# 改善箇所説明図

クラッチリリースシャフト

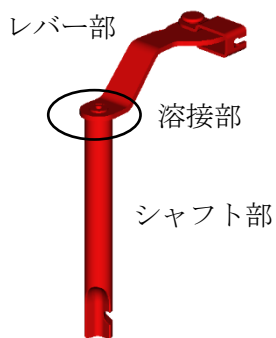
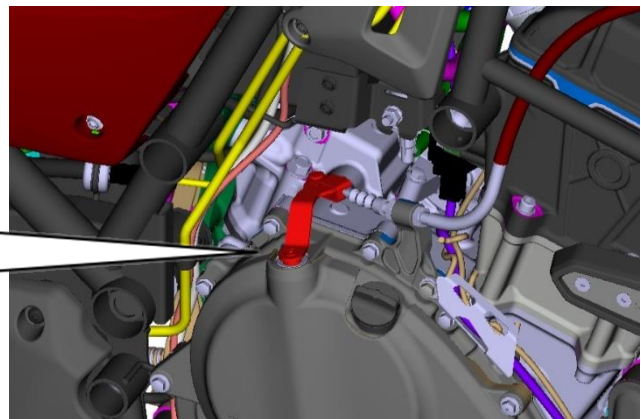
クラッチリリースシャフトの製造工程において、工程管理が不適切なため、レバー部とシャフト部が適切に溶接されていないものがある。そのため、そのまま使用を続けると溶接部が破損し、最悪の場合、クラッチ操作ができなくなり、走行不能となるおそれがある。

全車両、クラッチリリースシャフトを良品と交換する。

識別：ヘッドパイプ右側の車台番号先頭下(ヘッドパイプ下側)に白点ペイントを塗布。
